"SELECCION DE EMPRESA PARA EJECUCION DE ACONDICIONAMIENTO DE MUSICA 2017"

PROCESO Nº 018/LOG/2017

ABSOLUCION DE CONSULTAS

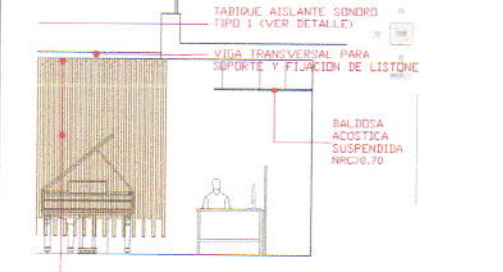
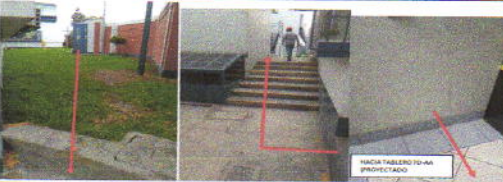
1.45	En la visita realizada se manifestó por parte del cliente que el recorrido de la acometida que alimenta al tablero TD-AA sigue la siguiente secuencia (ver fotos), confirmar ello para considerar todas las áreas a intervenir para la canalización de ductería.	 Si es necesaria una acometida nueva, solo se puede alimentar del tablero principal.
